【補足説明資料】
破損燃料用輸送容器に係る実施計画Ⅱ章の変更について

2020年2月27日

東京電力ホールディングス株式会社

- 3号機構内用輸送容器を破損燃料の輸送に用いるための審査の進捗を踏まえ、下記の通り補正を行う。

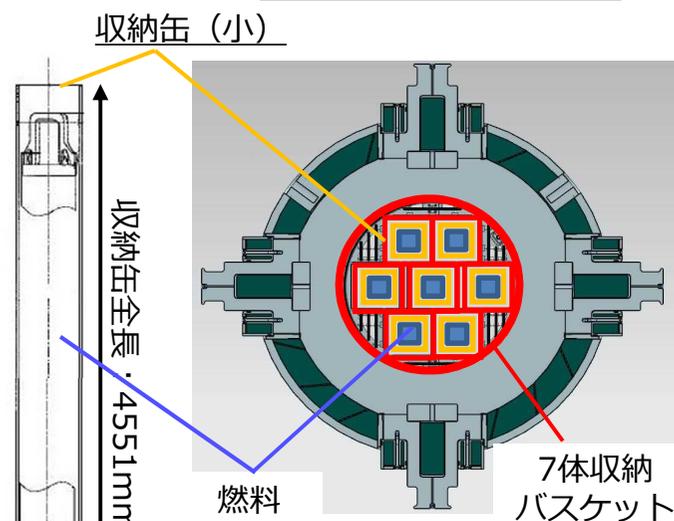
- 3号機SFP内調査により、ハンドル部が変形した燃料を確認。
⇒ハンドル変形の大きい燃料は収納缶（小）にハンドルが干渉する可能性があるため、収納可能な大きいサイズの収納缶（大）及び収納缶（大）に対応したバスケットを新規設計。
- 最大重量のガレキ下部から発見されたハンドル変形燃料が約60度の曲がり度で、現在確認されているものでは最大の変形量であるが、今後のガレキ撤去でより変形の大きい燃料が見つかる可能性があるため、保守的にハンドルが水平に傾倒した状態（下図）でも収納可能な内寸を設定。
- 収納缶（大）に対応したバスケットは未臨界が確実に確保され、幾何学的に最大収納となる2体を設定。

図 輸送容器(2体収納)断面

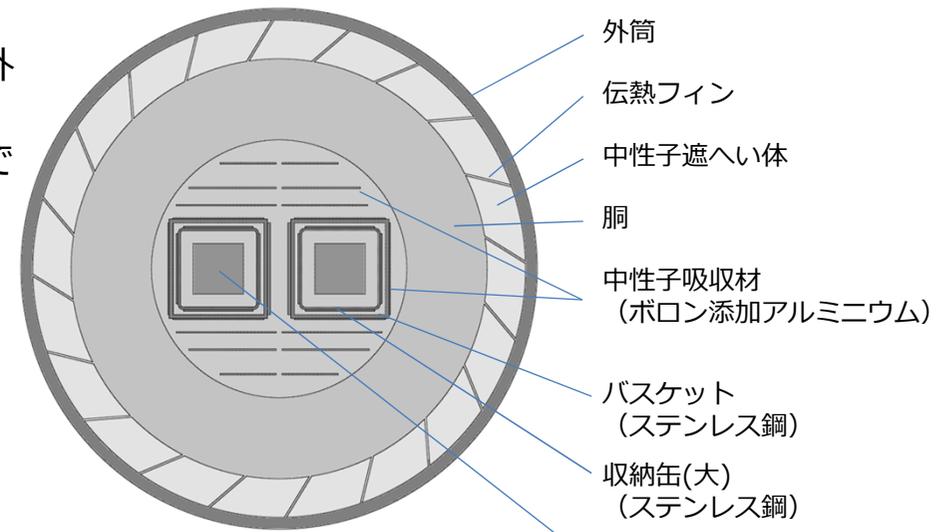
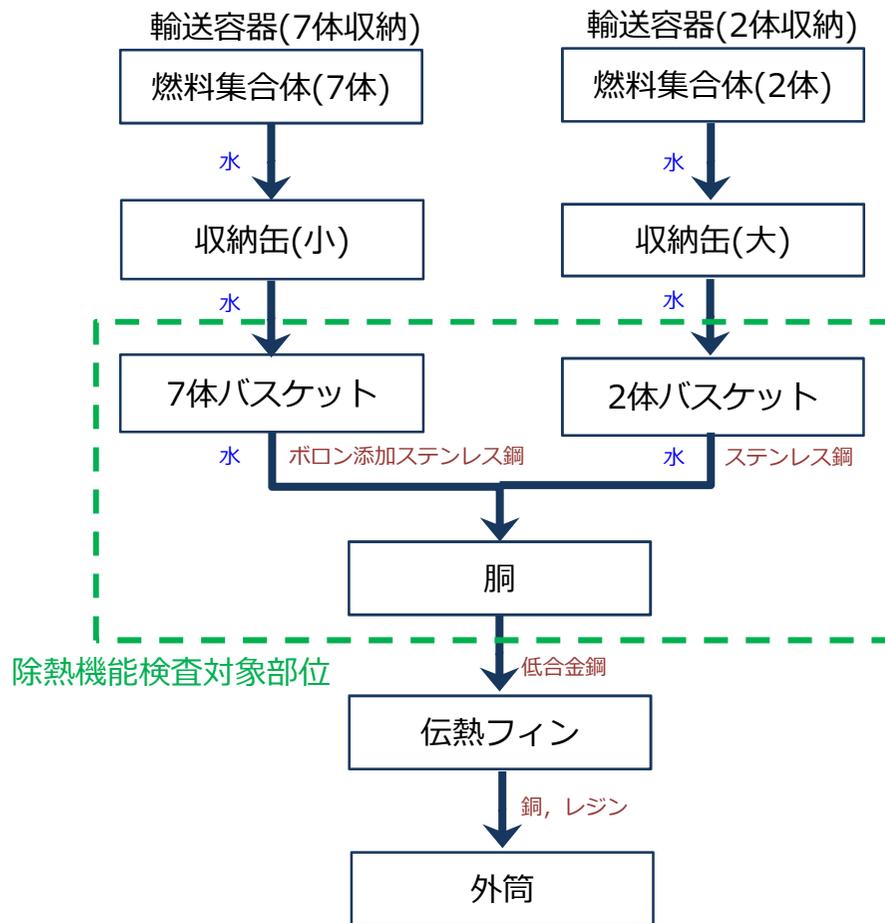
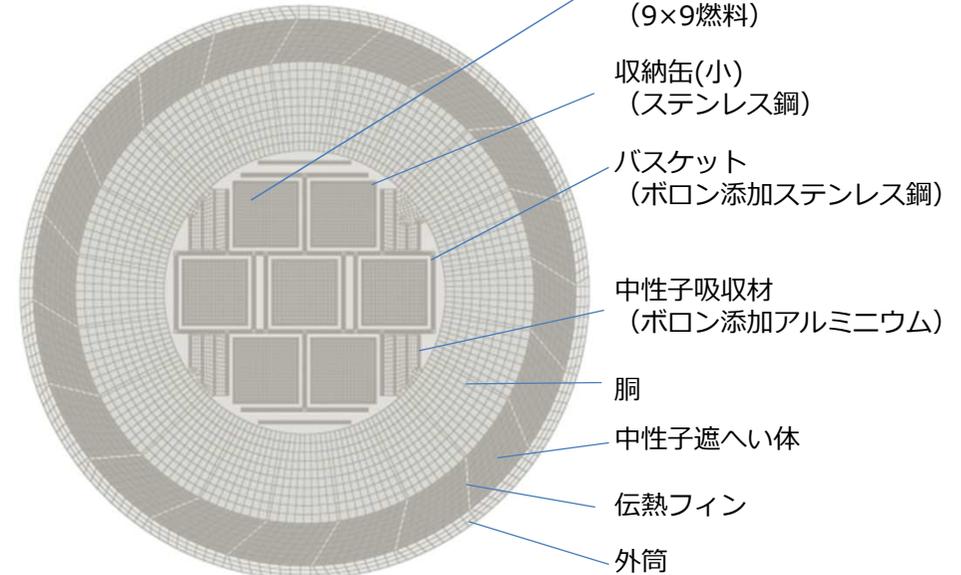
- 7体収納と2体収納の伝熱経路の比較
 - 容器は同一の輸送容器を使うことから、胴より外側の伝熱経路は同一である。
 - 胴内部の主要な伝熱パスは、水とステンレス鋼であり、輸送容器(7体収納)と同じである。

■ 7体収納と2体収納の規定発熱量の比較

- 規定発熱量は以下のとおり7体収納時のほうが2体収納時より大きい。

■ 7体収納と2体収納の除熱評価の比較

- 同様の評価手法・解析コードを用いて評価された除熱評価は、以下のとおり2体収納は7体収納に包絡される。

- 7体収納と2体収納で伝熱パスは同一であり、発熱量は2体収納時のほうが小さいため7体収納時より低い温度が測定されると想定される。
- また、7体収納と同様の評価手法・解析コードを用いて評価された除熱評価においても、2体収納は7体収納に包絡されることを確認している。
- 以上より、2体収納時の除熱機能検査は不要と考える。
